INFO'RAPID	
B1HW013YQ0 : Вер◆и◆ 5 от 01/07/2013	Аннулирует и замен◆ет документ от 28/03/2012
ДЛЯ : C4 PICASSO И МЕХ. КП АВТОМАТИЗИРОВАННАЯ 6-СТУПЕНЧАТАЯ И СИСТЕМА ВПРЫСКА EP6CDT ДО OPR 12681	
ПРЕТЕНЗИЯ КЛИЕНТА :	ВКЛЮЧЕНИЕ СИГНАЛИЗАТОРА ДИАГНОСТИКИ ДВИГАТЕЛЯ С ПОЯВЛЕНИЕМ ИЛИ БЕЗ ПОЯВЛЕНИЯ СООБЩЕНИЯ СИСТЕМЫ СНИЖЕНИЯ УРОВНЯ ТОКСИЧНОСТИ - НЕДОСТАТОЧНАЯ МОЩНОСТЬ С ВКЛЮЧЕНИЕМ СИГНАЛИЗАТОРА ИЛИ БЕЗ ВКЛЮЧЕНИЯ - ПРИ НАЛИЧИИ ОДНОГО ИЛИ НЕСКОЛЬКИХ КОДОВ НЕИСПРАВНОСТЕЙ P2263, P0234
УСЛОВИЯ ВОЗНИКНОВЕНИЯ :	ПОСЛЕ РЕЗКОГО УВЕЛИЧЕНИЯ НАГРУЗКИ ДВИГАТЕЛЯ

Рисунок : B1CU007D

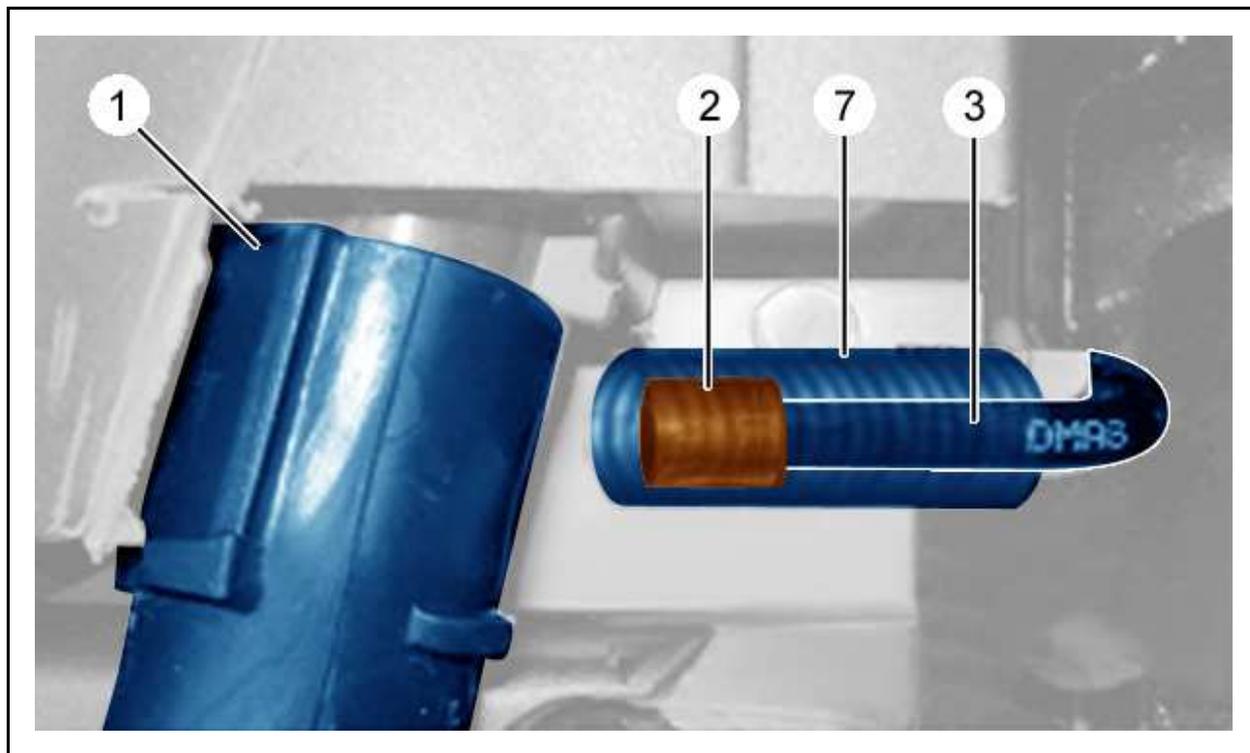
1. ПРОИСХОЖДЕНИЕ

Фильтр соединения с атмосферой электромагнитного клапана регулировки давления турбокомпрессора.

Начиная с номера OPR 12681, внесение изменений в серийное производство :

- Длина трубки соединения с атмосферой электромагнитного клапана регулировки давления турбокомпрессора
- Фильтр трубки соединения с атмосферой электромагнитного клапана регулировки давления турбокомпрессора

Отрезать 40 мм от гофрированной оболочки (7).

Отсоединить трубку соединения с атмосферой электромагнитного клапана регулирования давления турбокомпрессора (3) от крышки головки.

Накрыть фильтр (2) трубки соединения с атмосферой электромагнитного клапана регулирования давления турбокомпрессора (3) гофрированной оболочкой (7), располагая разрезанную сторону к крышке головки блока цилиндров.

Присоединить трубку соединения с атмосферой электромагнитного клапана регулирования давления турбокомпрессора (3) к крышке головки.
